パブコサービスニュース

第18号

リヤトップマーカークランプリコール届出のご案内

1. リコール届出の内容

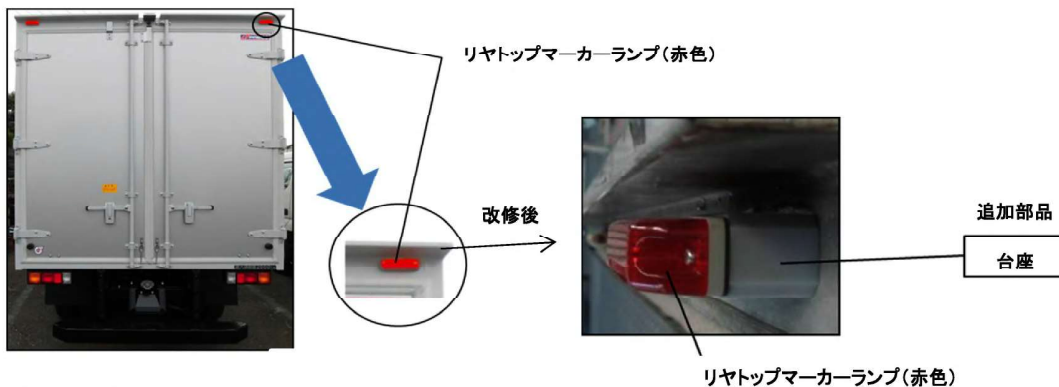
バンボディーの後面上部についているリヤトップマーカークランプ(赤色)について、取付位置が不適切な場合があります。そのためリヤトップマーカークランプ(赤色)の上方視認角が保安基準に不適合となっています。

全車両、車両の後面上部に取り付いているリヤトップマーカークランプ(赤色)において、台座一式を追加致します。作業内容は別途、作業手順書をお送り致します。(作業時間 約 90分)
